DIREZIONE GENERALE ARCHEOLOGIA, BELLE ARTI
E PAESAGGIO
Servizio V

Oggetto: **SANT'AGATA DI PUGLIA (FG), DELICETO (FG): Impianto eolico della potenza di 39,6 MW localizzato nel comune di Sant'Agata di Puglia (FG) in località "Viticone Palino, Serro Lucarelli, Monte Rotondo" ed opere di connessione ricadenti nei Comuni di Sant'Agata di Puglia (FG) e Deliceto (FG).**

Proponente: Società Wind Energy Sant'Agata S.r.l.

Parere tecnico istruttorio della Direzione generale Archeologia, belle arti e paesaggio (ABAP).

Layout area di progetto con ubicazione aerogeneratori della prima proposta progettuale di 11 aerogeneratori (stralcio dall'elaborato della Società *Inquadramento geografico - IGM*).

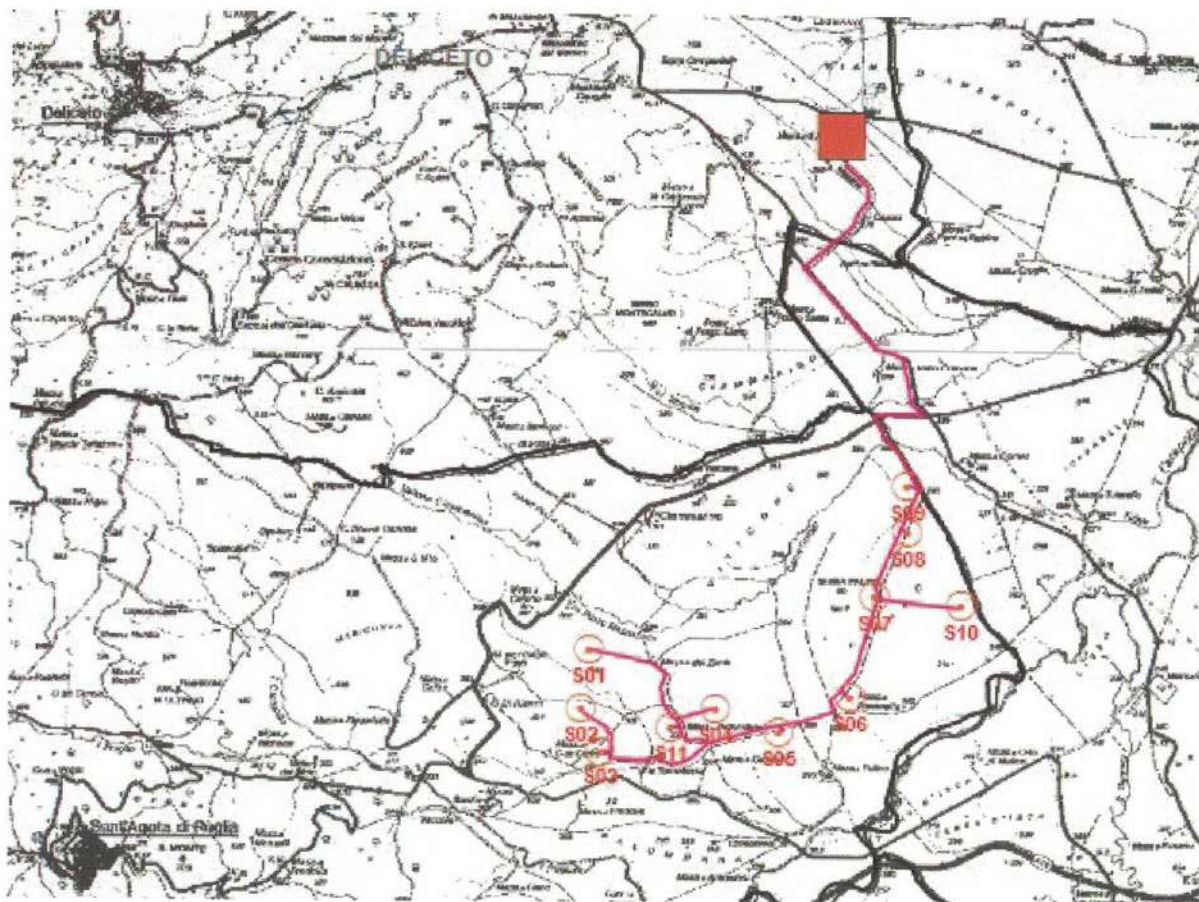
A seguito delle osservazioni prodotte da altre Società e in considerazione delle richieste di integrazioni avanzate dal Ministero dell'Ambiente e della Tutela del Territorio e del Mare e dalla Scrivente, il proponente ha ritenuto opportuno, nell'ambito della procedura di VIA già in corso (in fase di integrazioni), sottoporre a valutazione un progetto diverso, con un numero minore di aerogeneratori e con una loro differente localizzazione rispetto a quella prevista nel progetto originario. Più precisamente, il progetto modificato ha previsto la soppressione delle seguenti torri: S01, S02, S04, S07, e lo spostamento delle torri S03, S06, S08, S10, S11.

Layout area di progetto della seconda proposta progettuale di 7 aerogeneratori (stralcio dall'elaborato della Società *Inquadramento territoriale*).

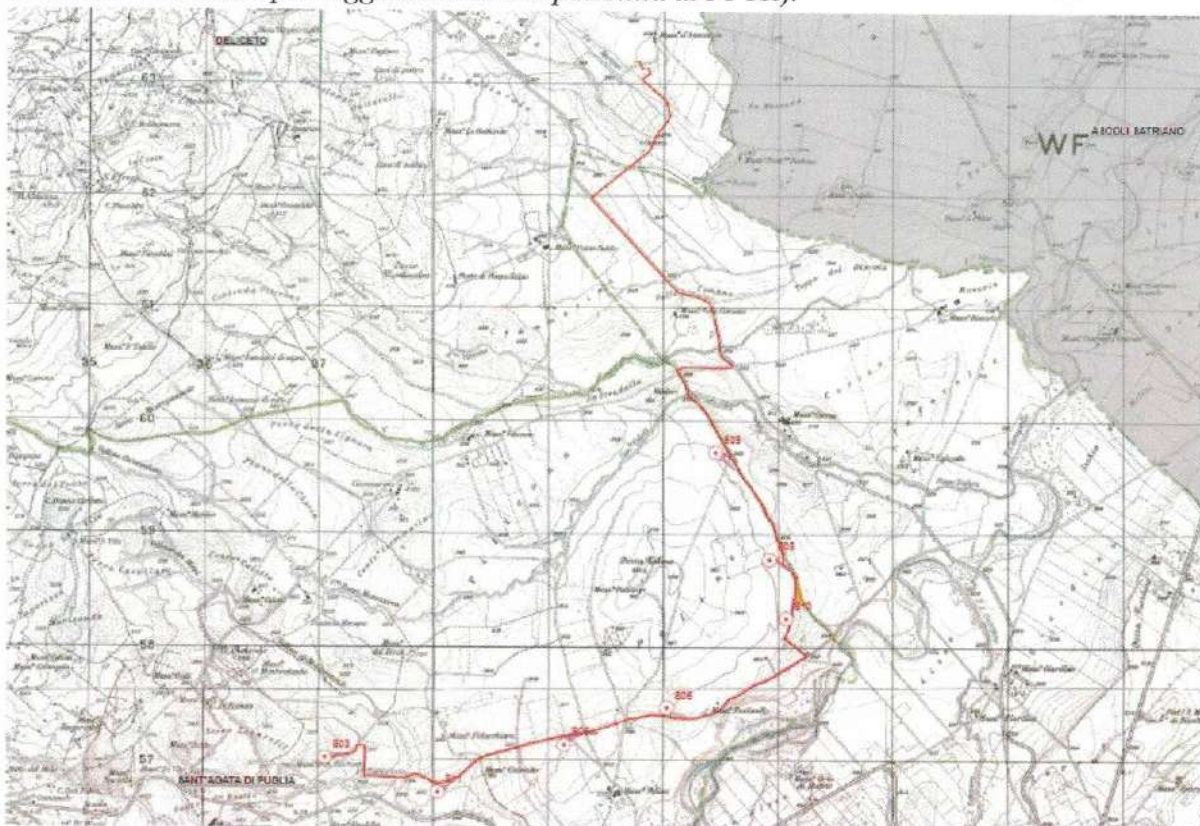
Il nuovo *layout* progettuale, presentato il 22/12/2019, e qui valutato, prevede quindi un impianto eolico composto da 7 (anziché 11) aerogeneratori tripala (mod. GE 3.6-137, denominati con sigle **S03, S05, S06, S08, S09, S10, S11**), per una potenza totale di 25,2 MW da installare nel Comune di Sant'Agata di Puglia (FG), in località "Viticone Palino, Serro Lucarelli, Monte Rotondo", con opere di connessione ricadenti anche nel Comune di Deliceto (FG).

Ciascun aerogeneratore avrà potenza nominale di 3,6 MW, diametro di rotore di 137 m e altezza di mozzo di 111,5 m, per un'altezza al tip (punta della pala) pari a 180 m.

Inquadramento dell'impianto eolico rispetto ad altri aerogeneratori realizzati o in fase autorizzativa (stralcio dall'elaborato della Società *Studio dei potenziali impatti cumulativi*).

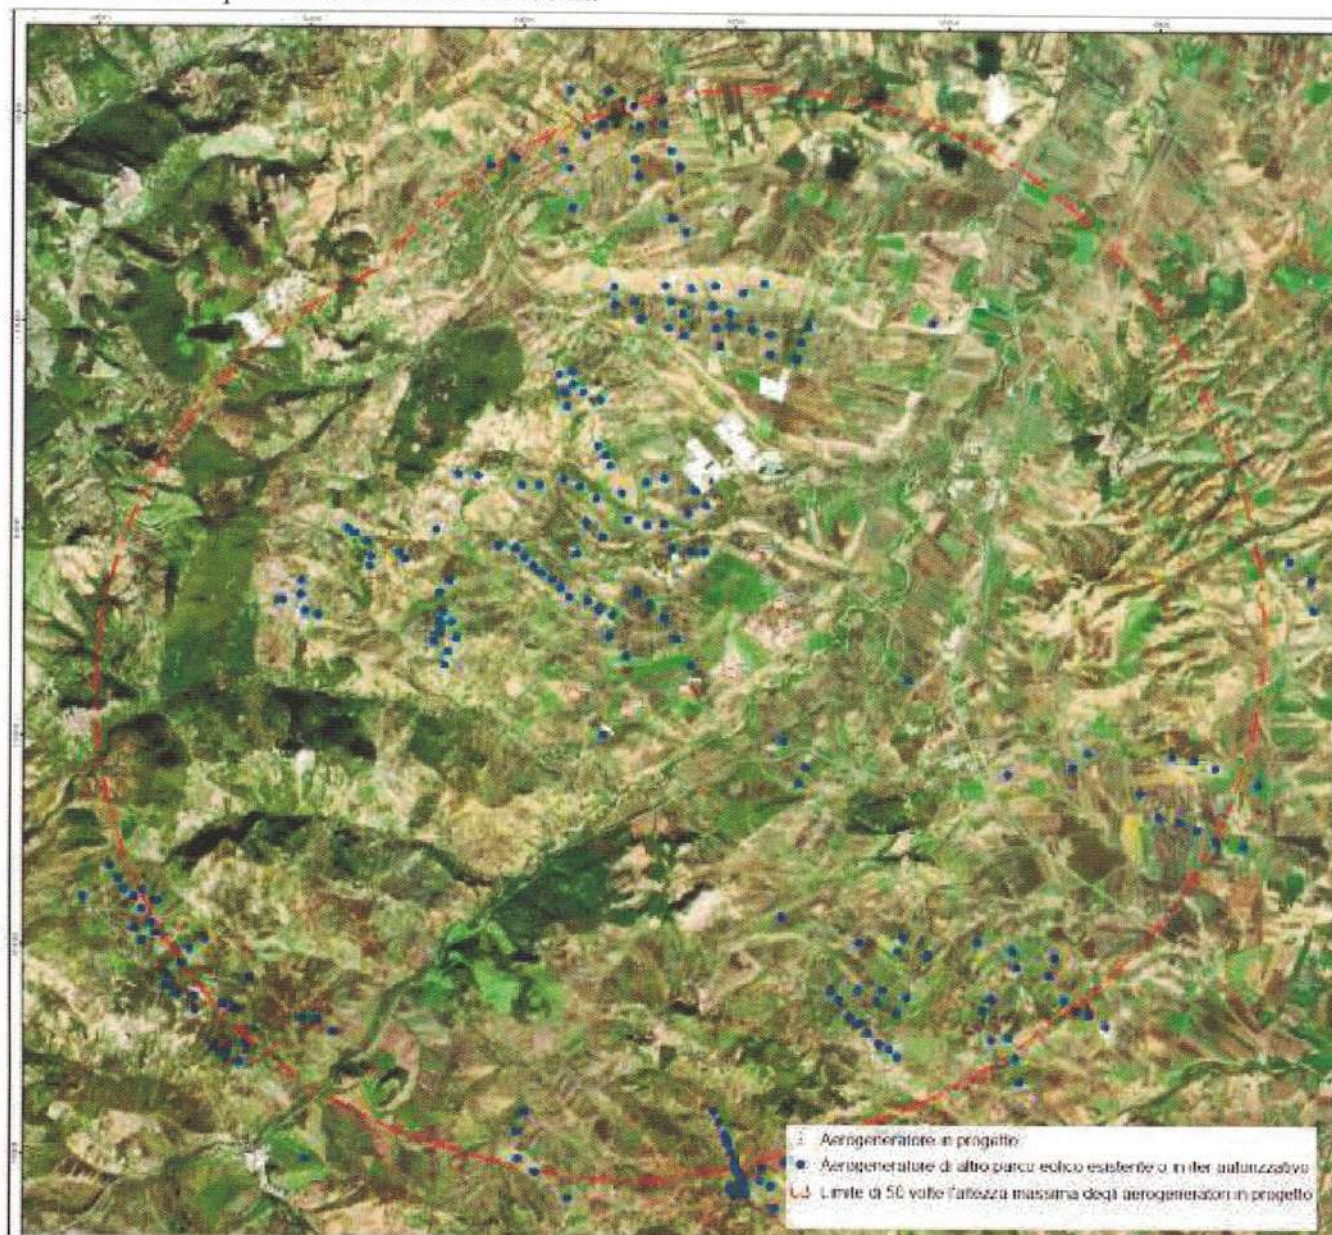
Ai fini della valutazione degli impatti cumulativi, in base a quanto previsto dalle specifiche Linee Guida nazionali (D.M. 10/09/2010, Allegato IV, paragrafo, 3.1 lett. b), l'Area Vasta d'Indagine (AVI) presa in considerazione corrisponde a un *buffer* di 9 km, pari a 50 volte l'altezza massima degli aerogeneratori (180 metri).

In tale area ricadono più di 150 aerogeneratori di media e grossa taglia, già realizzati.

Nelle immediate vicinanze dell'impianto si trovano aerogeneratori di altri impianti precedentemente realizzati. La torre dell'impianto più vicino dista solo 460 m dal parco in progetto. A Ovest dell'impianto poi è presente un altro gruppo di aerogeneratori distanti, rispetto all'aerogeneratore S03, 3,9 km; a EST, in riferimento alla torre S10, è presente un gruppo di 3 torri a 1,4 km, e, rispetto alla torre S09, è presente un gruppo di tre aerogeneratori a 1400 m. A Sud è presente una torre a 7,5 km dalla torre S05. A Nord rispetto la torre S03 sono presenti alcune torri a 3100 m.

Tavole Individuazione di altri parchi eolici (1 e 2). Stralci.

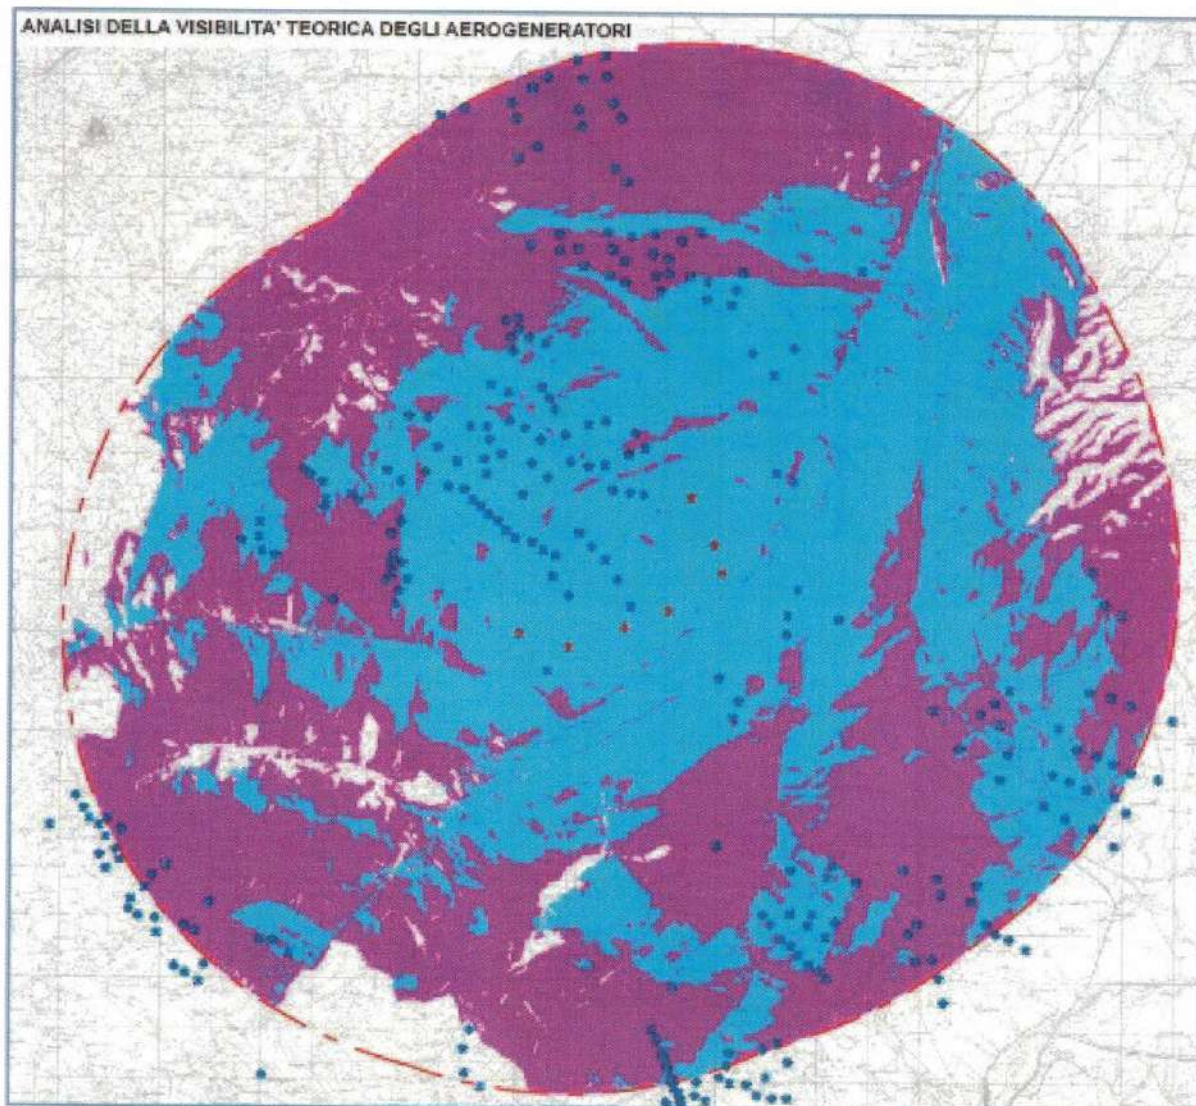
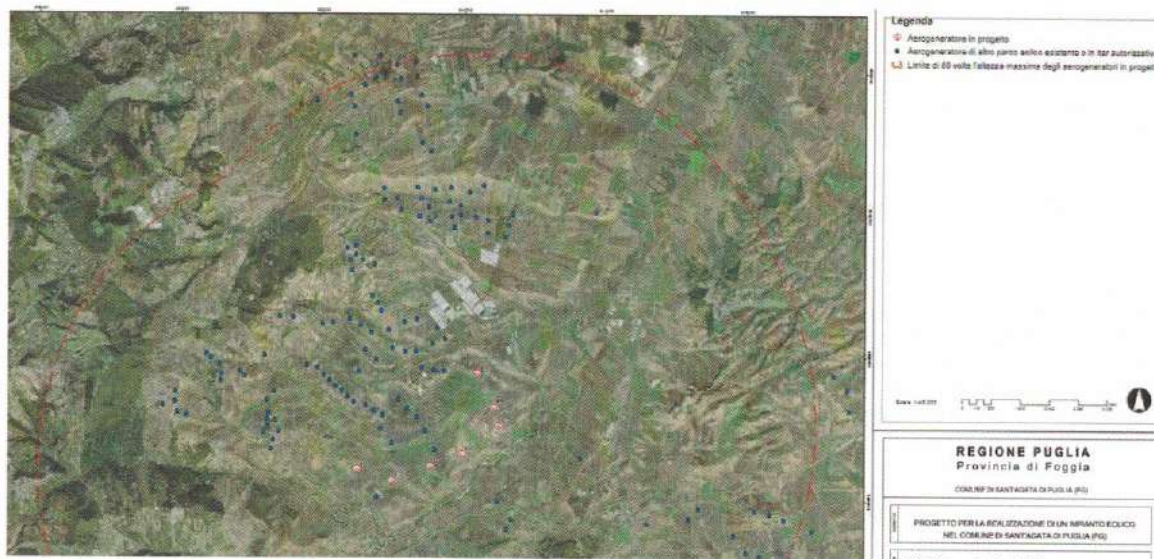
- l'impatto cumulativo indotto sulle visuali paesaggistiche, in particolare, appare in contrasto con gli indirizzi relativi alle invarianti strutturali che identificano la Figura territoriale denominata *Lucera e le Serre dei Monti Dauni* (cfr *PPTR - Schede d'ambito Sezione B*).

- l'impianto, sempre per gli aspetti legati agli impatti cumulativi sulle visuali paesaggistiche, evidenzia quindi criticità anche in riferimento agli elementi di analisi e valutazione elencati nella DGR 3122/2012, ovvero: Co-visibilità di più impianti da uno stesso punto di osservazione; effetti sequenziali di percezione di più impianti per un osservatore che si muove nel territorio; effetto selva e disordine paesaggistico. Lo si evince ancor più osservando di seguito gli stralci tratti dalla tavola degli impatti cumulativi relativa agli impianti eolici (esistenti o autorizzati) e quella degli impianti FER (esistenti, autorizzati o in corso di autorizzazione):
